**162-я сессия**

**Соглашение 1958 года – Рассмотрение проектов поправок  
к существующим правилам, представленных GRE**

### **Предложение по поправкам серии 05 к Правилам № 10 (электромагнитная совместимость)**

**Представлено Рабочей группой по вопросам освещения и  
световой сигнализации\***

Рис. 3h

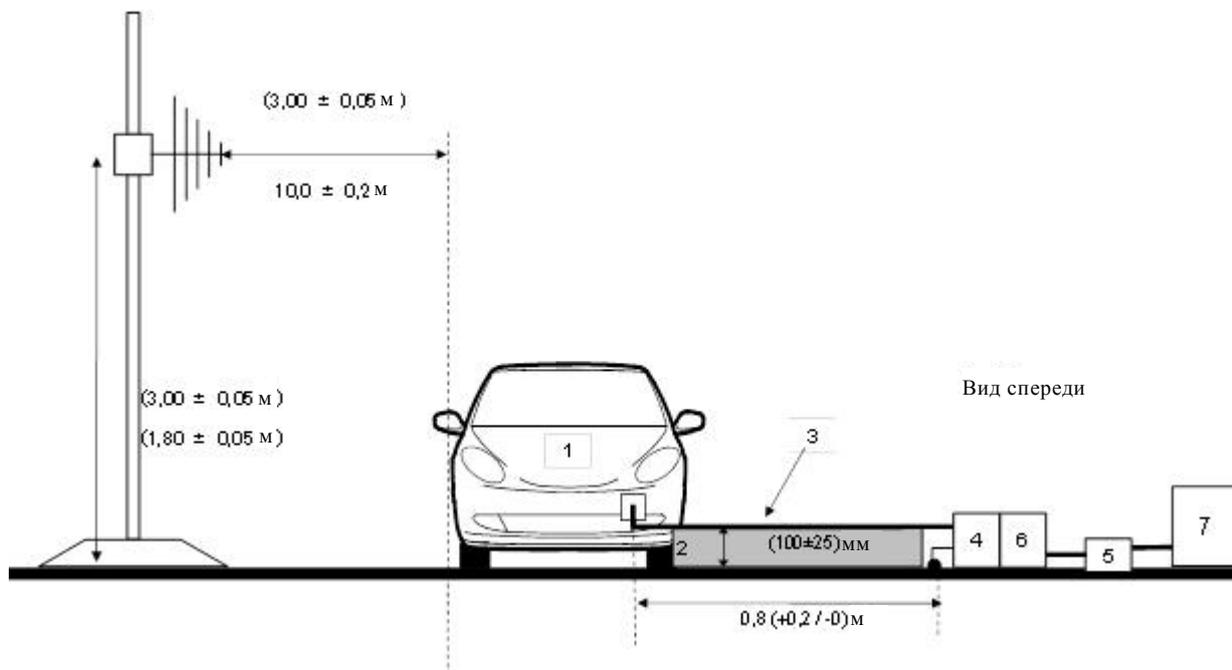
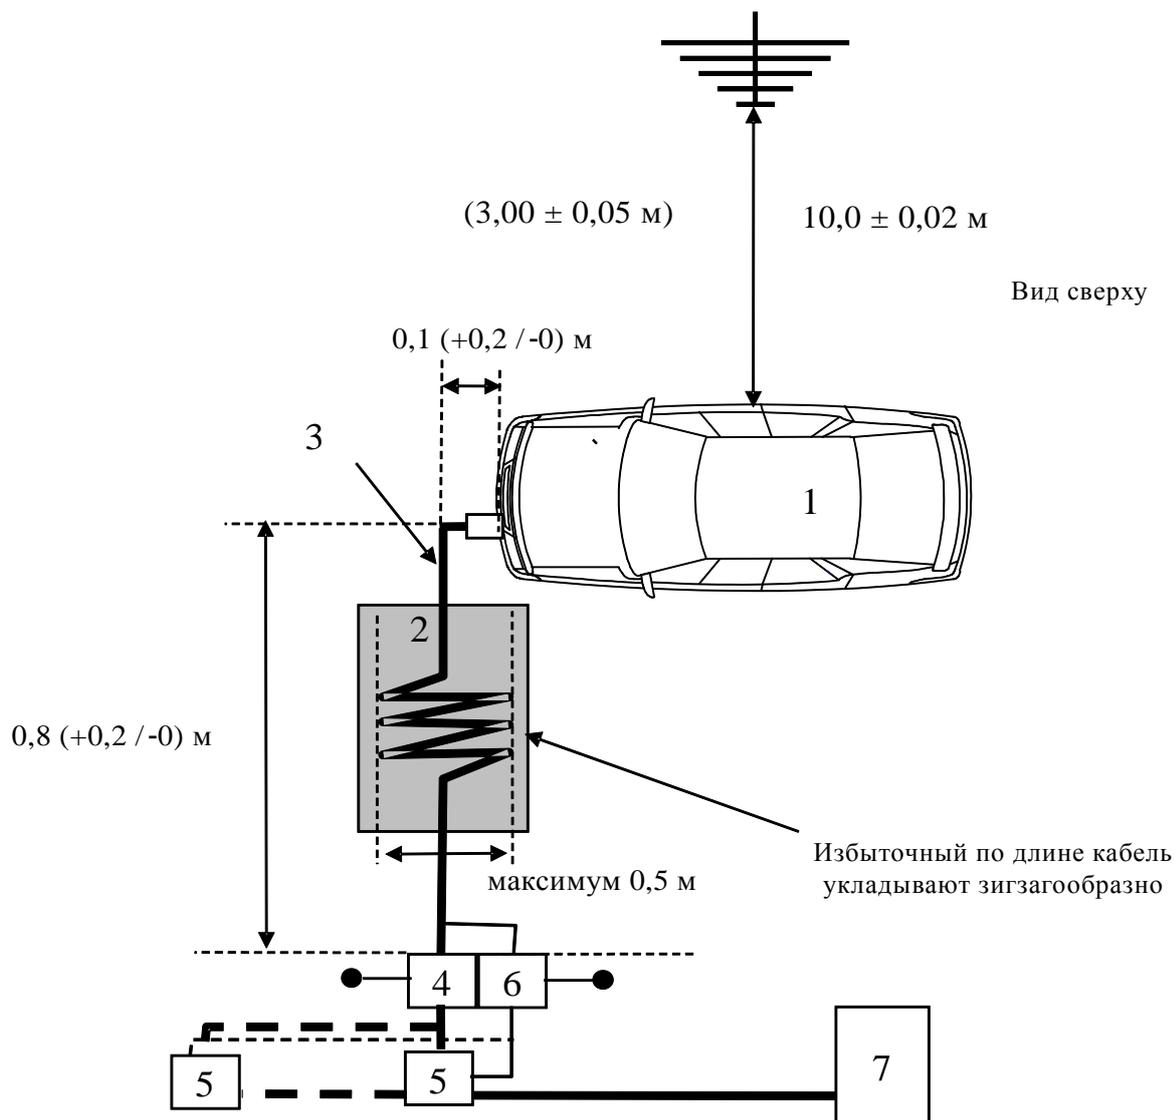
Приложение 4, добавление 1 изменить следующим образом:

## "Приложение 6 – Добавление 1

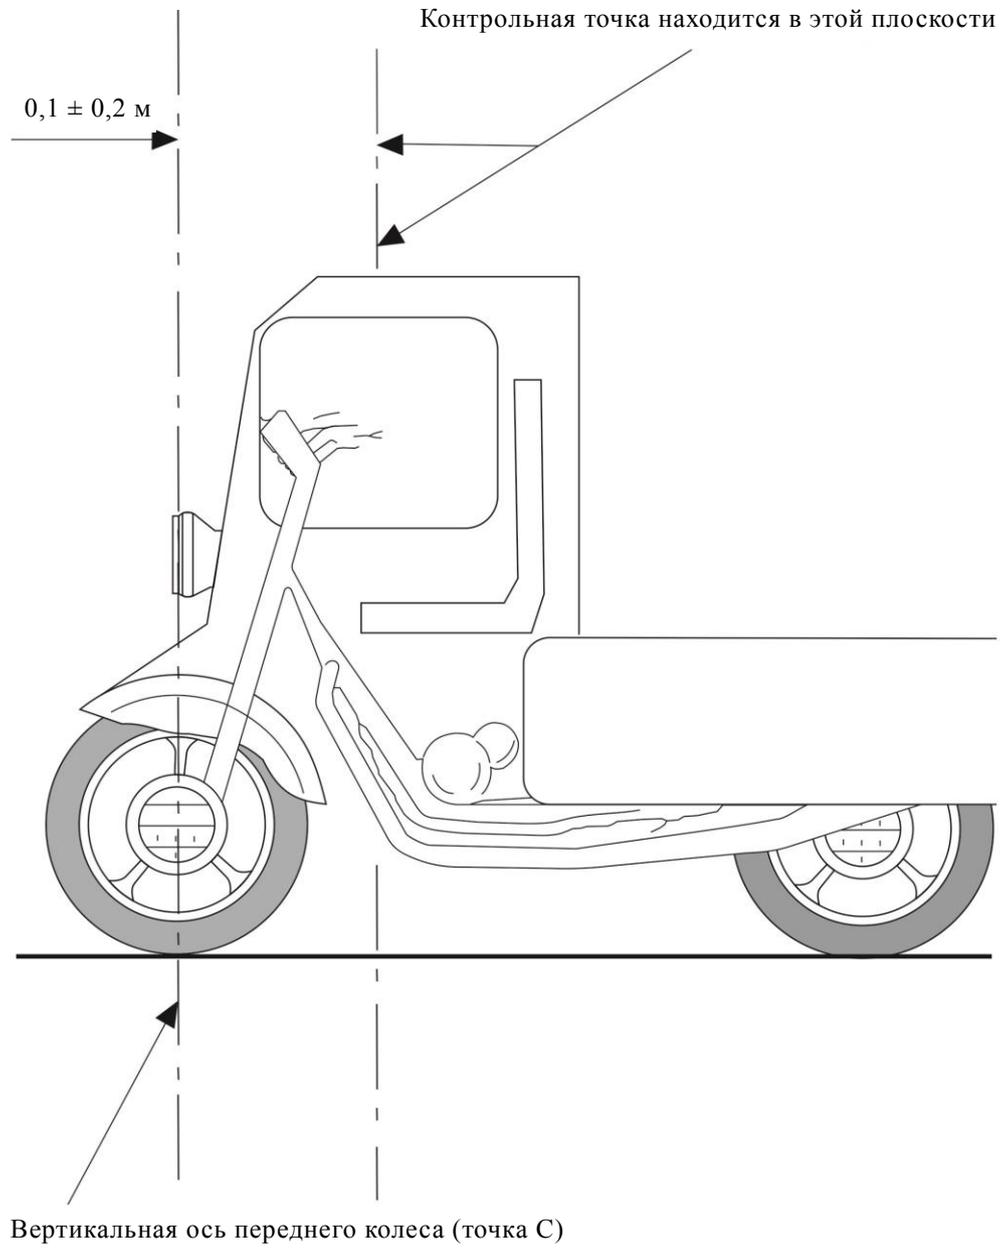
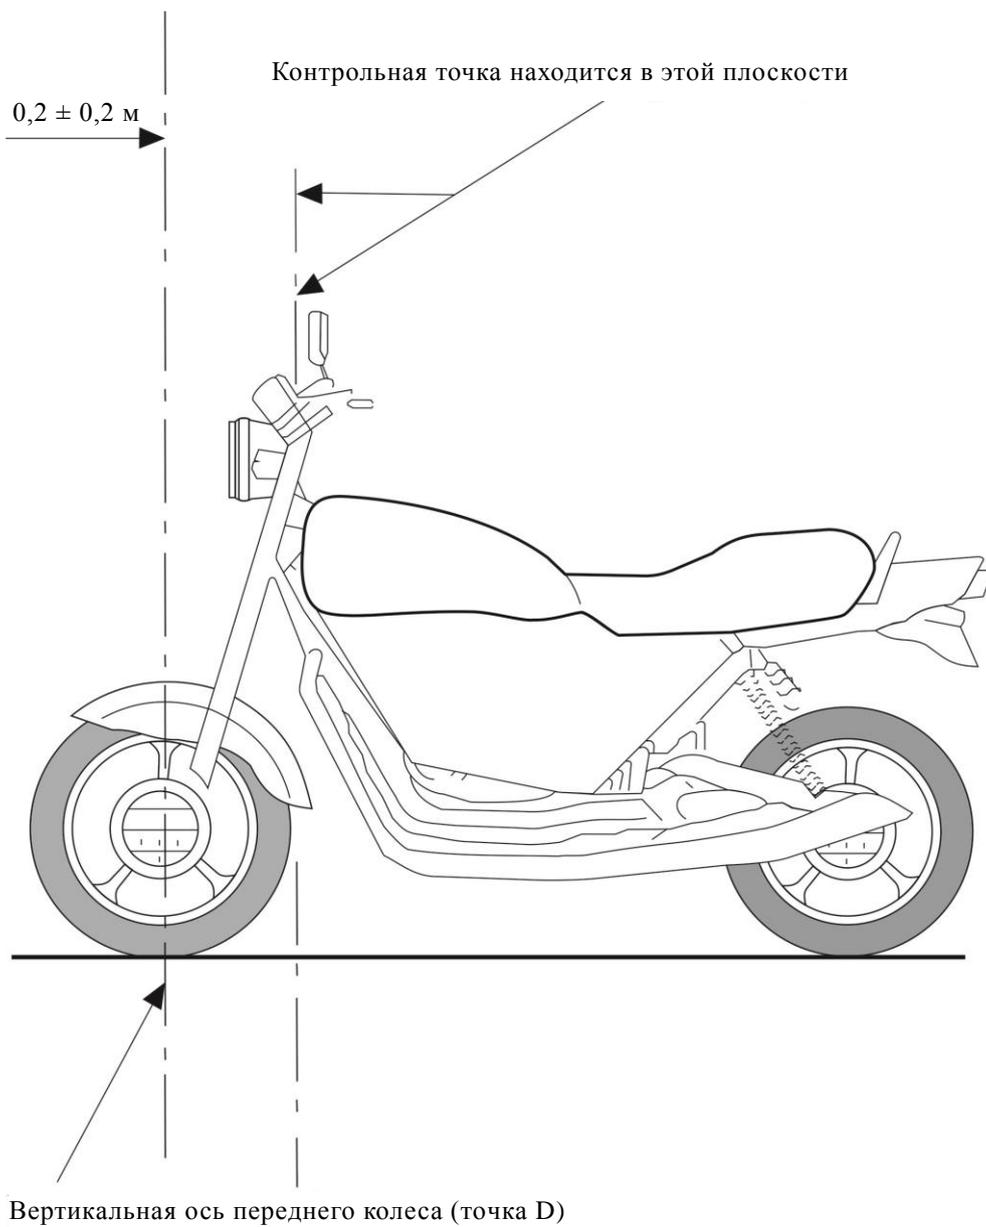
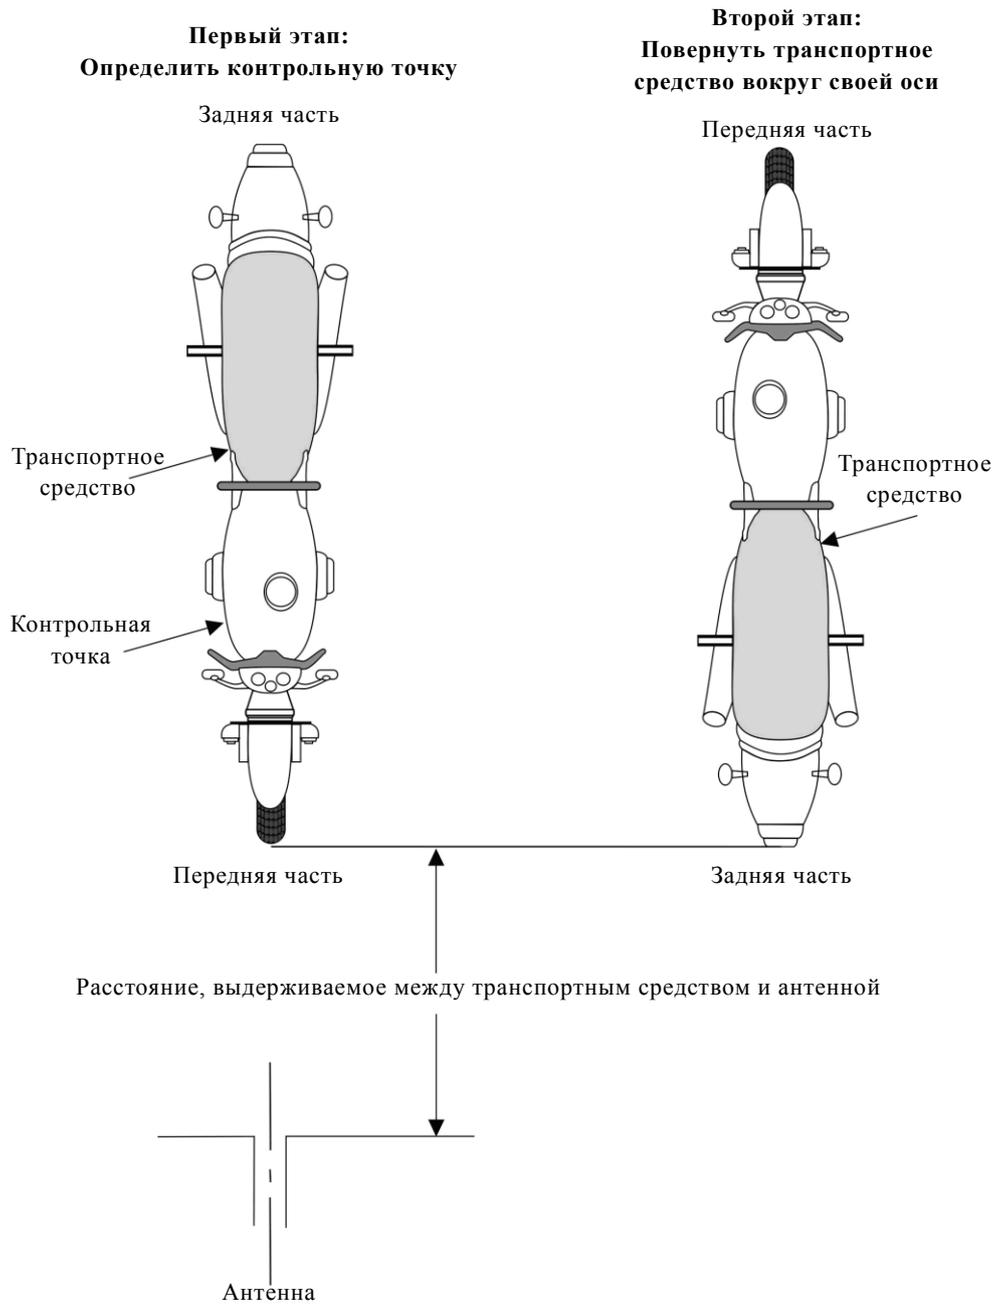
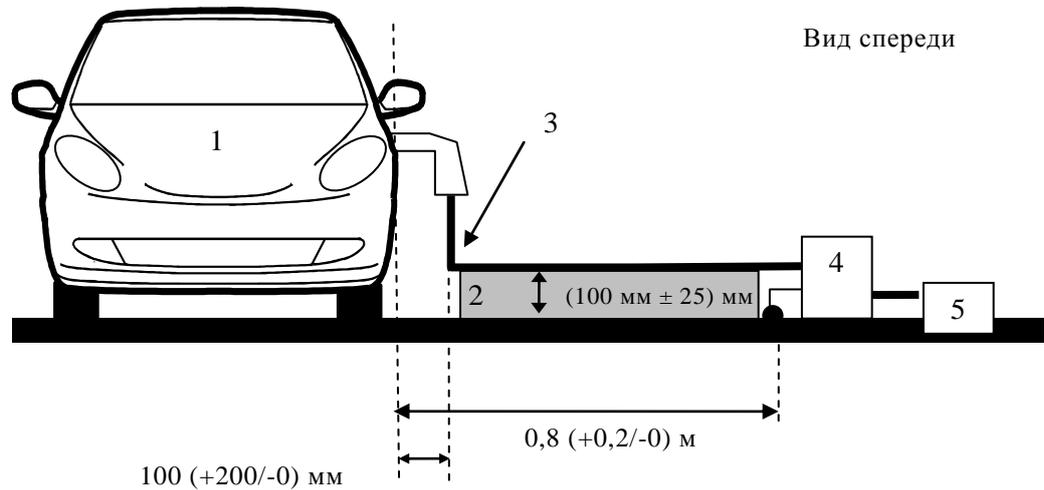
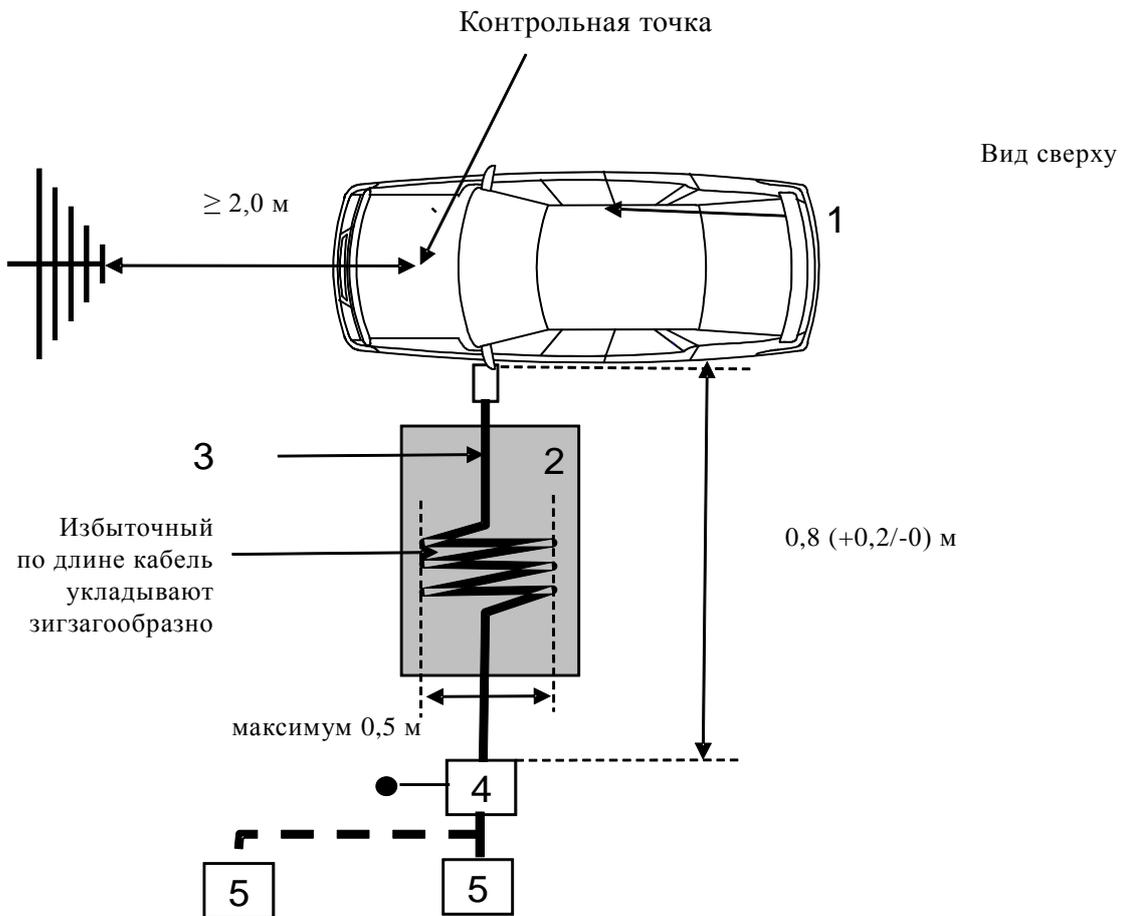
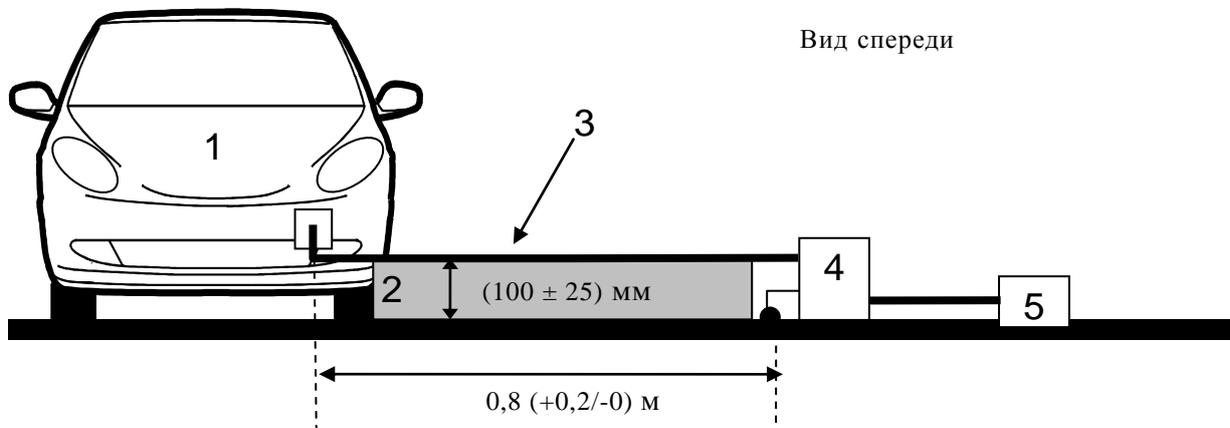
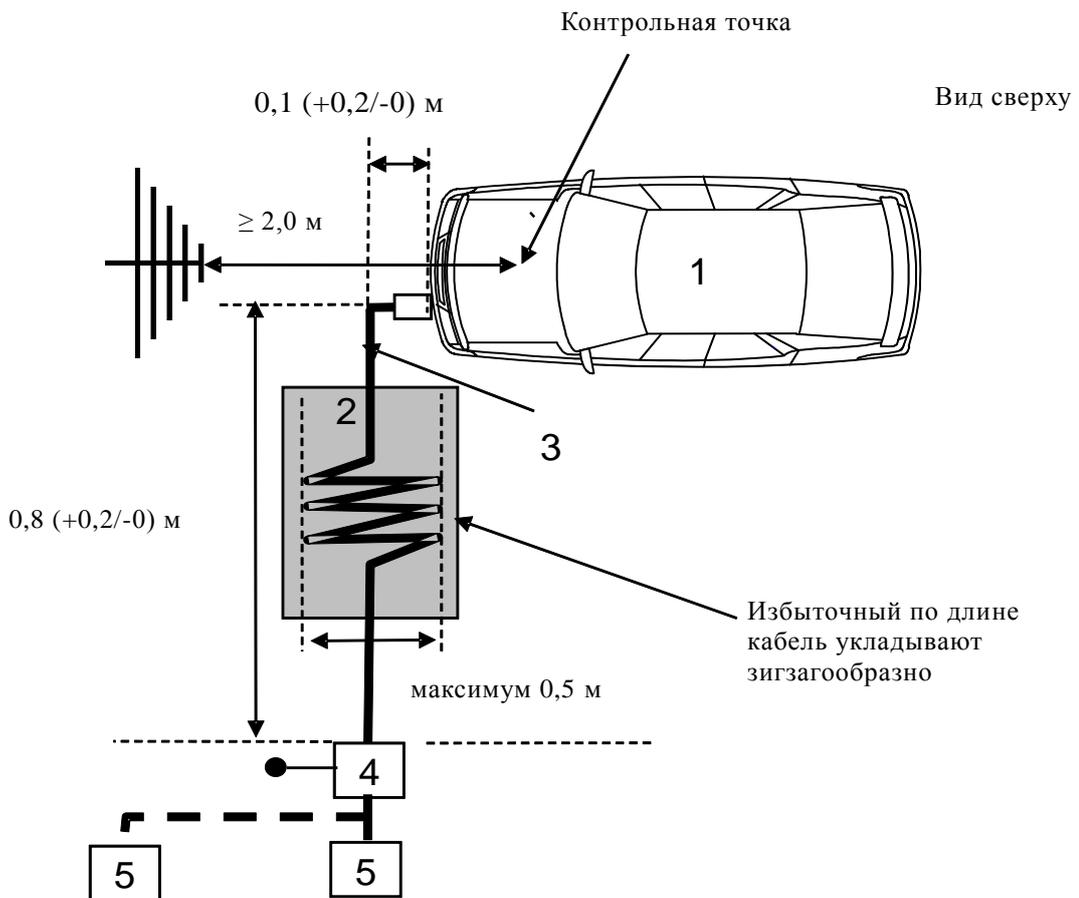
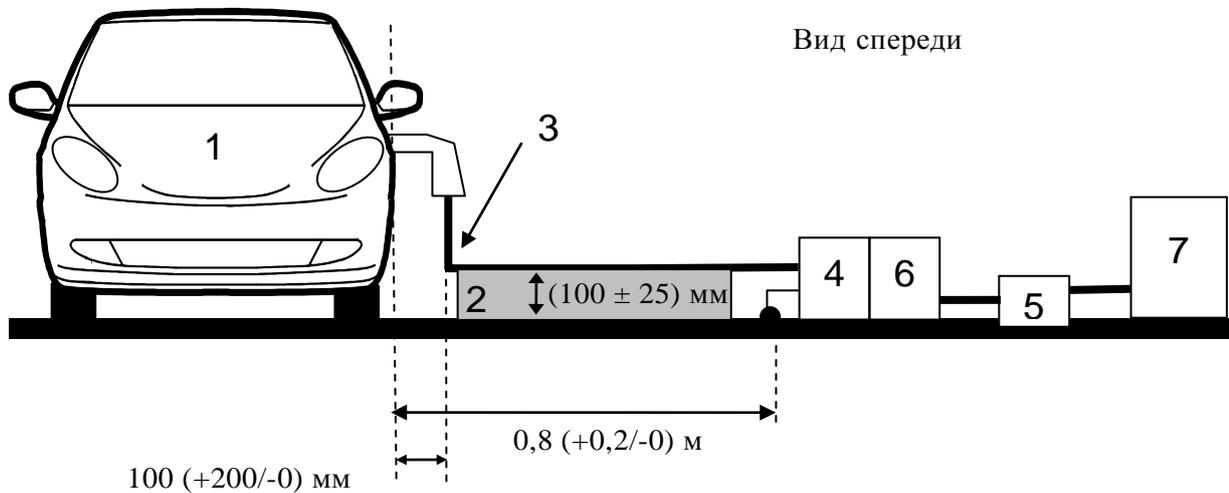
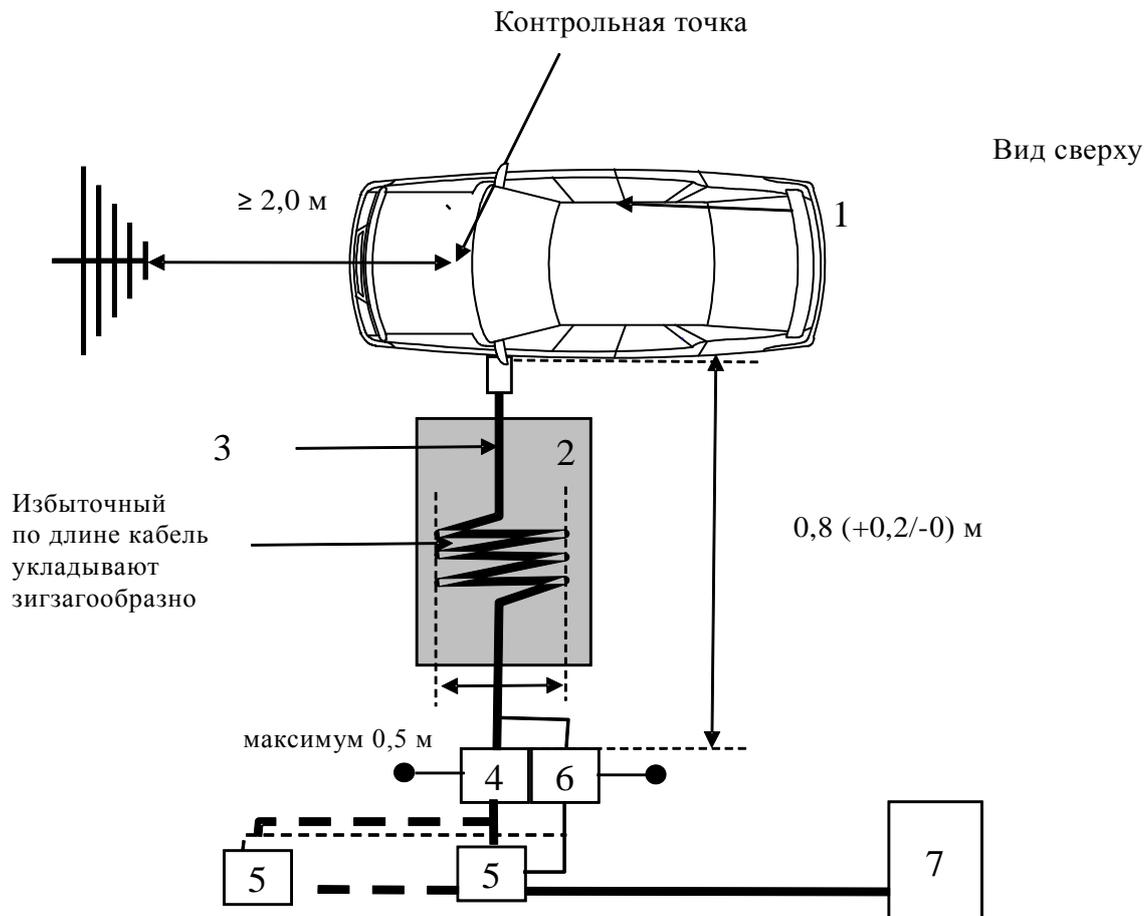
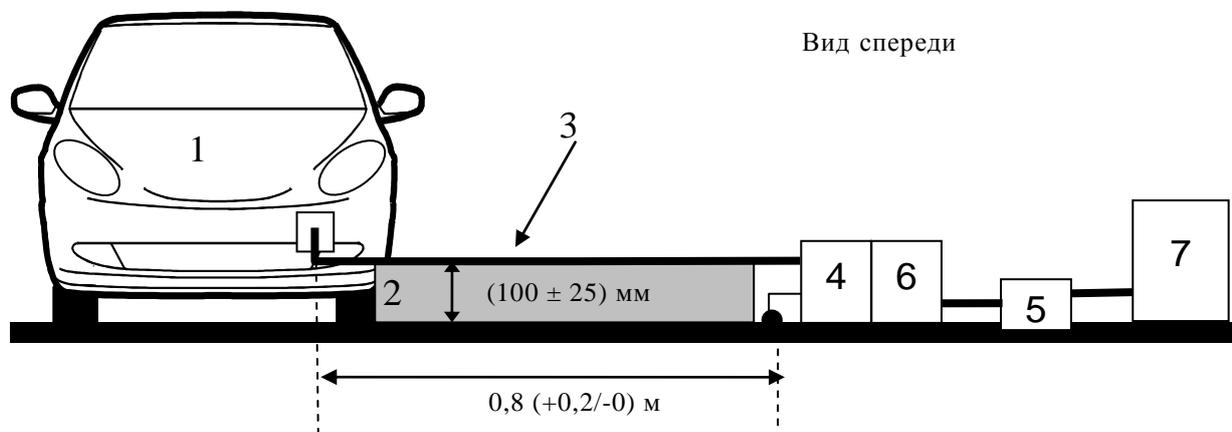
Приложение 6, добавление 1 изменить следующим образом:
